VYSVĚTLENÍ A ZMĚNY ZADÁVACÍ DOKUMENTACE

Zadavatel:	Středočeský kraj se sídlem: Zborovská 11, 150 21 Praha 5 IČO: 70891095 zastoupen: Martinem Hermanem, radním pro oblast investic a veřejných zakázek
Zástupce zadavatele:	Advokátní kancelář Volopich, Tomšíček & spol., s.r.o. IČO: 024 76 649 se sídlem: Vlastina 602/23, Severní Předměstí, 323 00 Plzeň společnost zapsaná v obchodním rejstříku Krajského soudu v Plzni pod sp. zn. C 29293
Veřejná zakázka:	II/102 hr. hl. města Prahy-Štěchovice, rekonstrukce, ETAPA I.

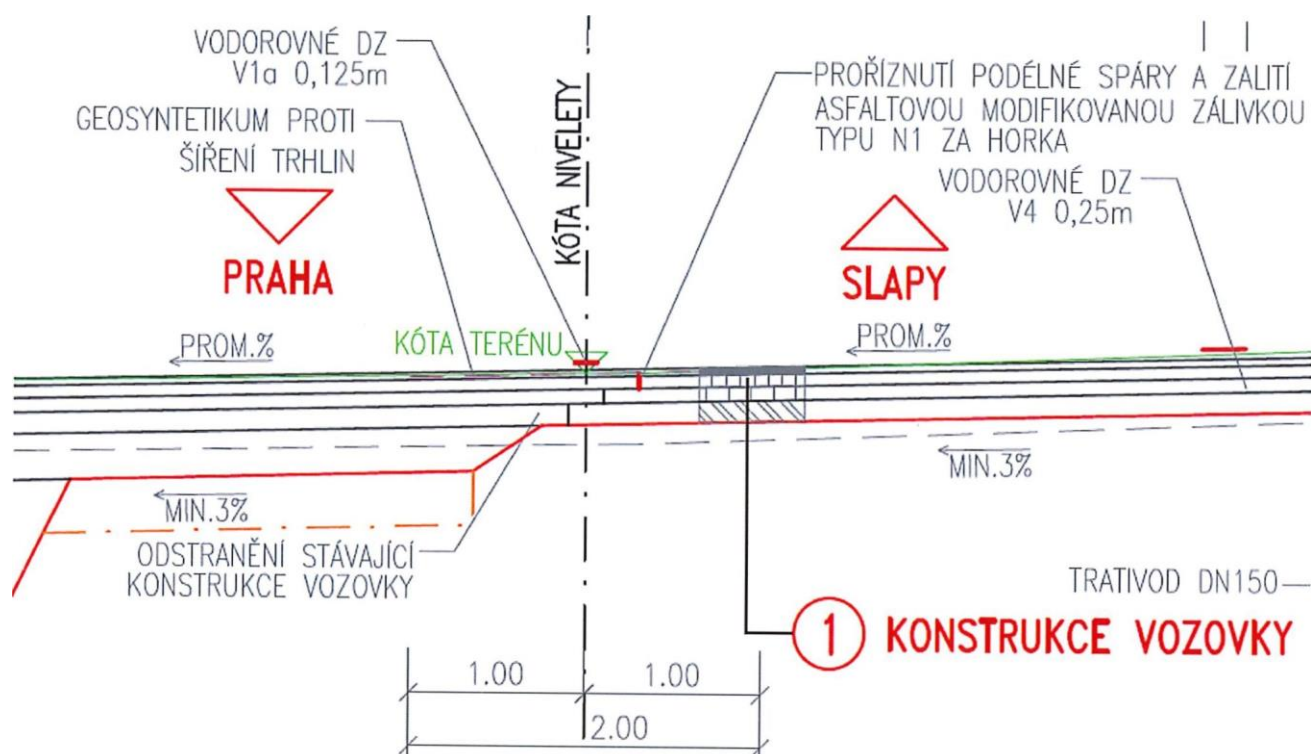
Zadání „**Pro tahovou tahová síť bude použita jednoosá geomříž HDPE**“ je nedostatečné pro ocenění položky - chybí statický výpočet, ze kterého by bylo zřejmé, jakou tahovou pevnost má mít geomříž a v jakých vrstvách bude geomříž ukládána - například po 25cm, po 30cm, po 50cm

Domníváme se správně, že text opěrný systém „**s ozeleněním do výše 2m**“ je chybný?

Doplní zadavatel zadání o předpokládaný **počet vrstev geomříže a její tahovou pevnost?**

Je uveřejněna aktualizovaná projektová dokumentace, ve které je v SO 101 doplněna specifikace a vzorový příčný pro svah B2.

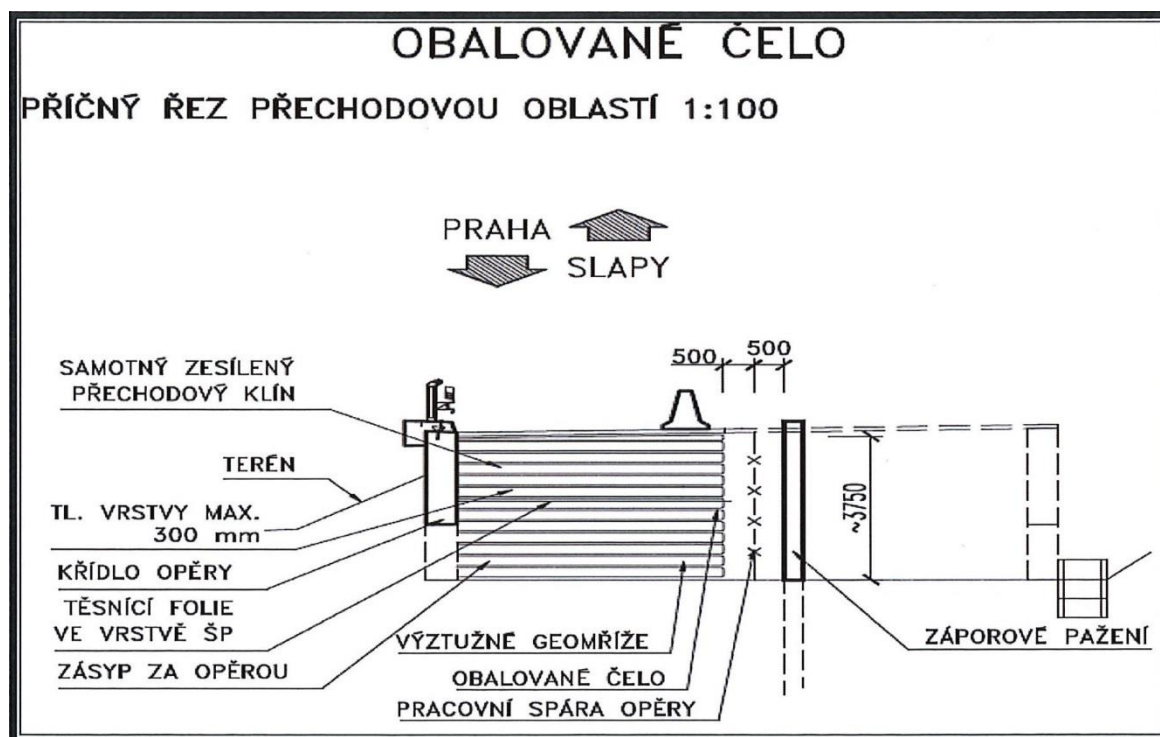
Žádáme zadavatele o specifikaci mikropilot (profil trubky, délka kořenové části mikropiloty, třída oceli apod.) na objektech SO 201, SO 202, SO 203 a SO 251.

Mikropiloty budou provedeny z TR 108/12 z oceli S355. Uvažovaná délka, včetně délky kořene je zřejmá z výkresových příloh pro jednotlivé objekty.
